***Projet de modernisation de la rue Notre-Dame***

Ville de Montréal

RECTIFICATIF DÉPOSÉ  
PAR LE MINISTÈRE DES TRANSPORTS  
SUR LE MÉMOIRE DE LA VILLE DE MONTRÉAL  
ET AUTRES DOCUMENTS COMPLÉMENTAIRES

8 mars 2002

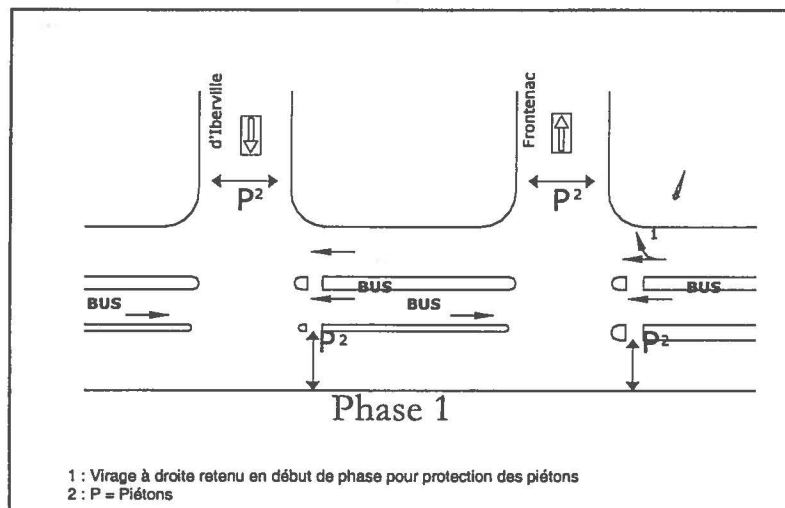
Le MTQ mentionne à la page 17 de son rectificatif que selon ses calculs, la capacité du boulevard urbain, à la hauteur de la rue Frontenac, est de l'ordre de 1 500 à 1 600 véh/h pour le total des trois voies en direction du centre-ville, que la demande qui est de 4 150 véh/h ne dépend pas de l'offre et que la Ville fournisse les analyses de capacité.

Le MTQ mentionne que la capacité du boulevard proposé par la Ville au carrefour double Notre-Dame/Frontenac/d'Iberville serait la moitié moindre des débits actuels.

### Carrefours Notre-Dame/Pie-IX et Notre-Dame/Viau

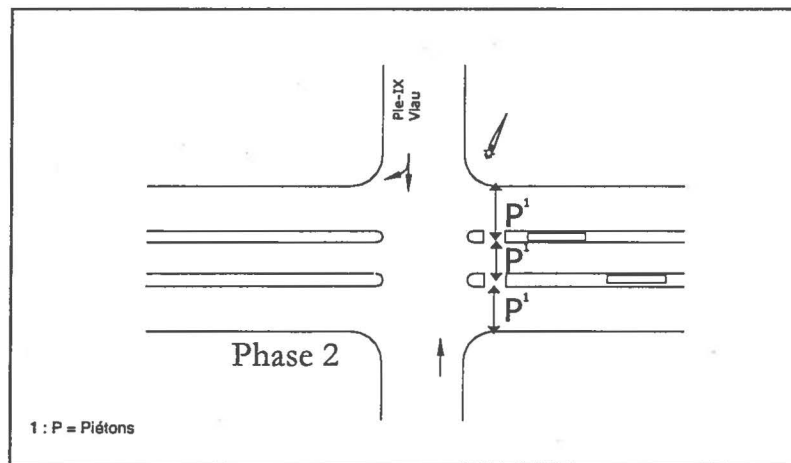
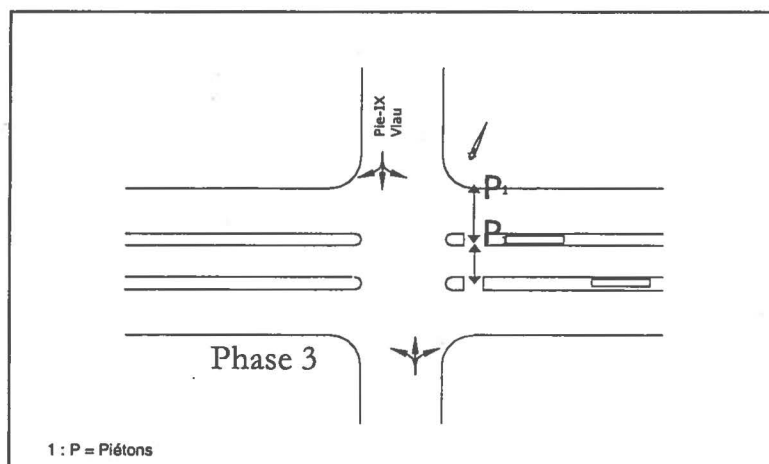
À Pie-IX et Viau, la problématique soulevée par le MTQ concernant les virages à gauche importants est résolue par l'aménagement de liens indirects du côté sud de la rue Notre-Dame. Les véhicules provenant de l'ouest et désirant se diriger vers le nord traversent le carrefour et empruntent une boucle dans le quadrant sud-est du carrefour pour revenir sur Pie-IX ou Viau. En provenance de l'est, les camions accèdent au port via l'Assomption. Les automobiles peuvent également accéder au port par l'Assomption ou encore boucler par le réseau routier au nord de Notre-Dame. Une voie de desserte est prévue du côté sud de Notre-Dame à la hauteur de Pie-IX pour desservir les activités riveraines.

Trois phases sont proposées aux deux carrefours. La phase 1 correspond au feu vert dans les deux directions sur Notre-Dame pour l'ensemble des véhicules incluant les autobus de la voie réservée. À Pie-IX, les mouvements tout droit et à droite des véhicules circulant dans la voie de desserte du côté sud de Notre-Dame sont permis. Le feu vert de la voie de desserte est plus court que celui sur Notre-Dame, afin de protéger les piétons qui traversent ladite voie de desserte.

La phase 2 correspond à la protection des piétons traversant la rue Notre-Dame. La traverse est localisée du côté est du carrefour. Les véhicules peuvent traverser le carrefour du sud vers le nord et vice-versa et le virage à droite en provenance du nord est permis. Si aucun appel piéton n'est demandé du côté sud de la traverse, cette phase est omise.

La phase 3 correspond au feu vert dans les deux directions sur Pie-IX. Les piétons continuent à traverser la partie nord de la traverse.
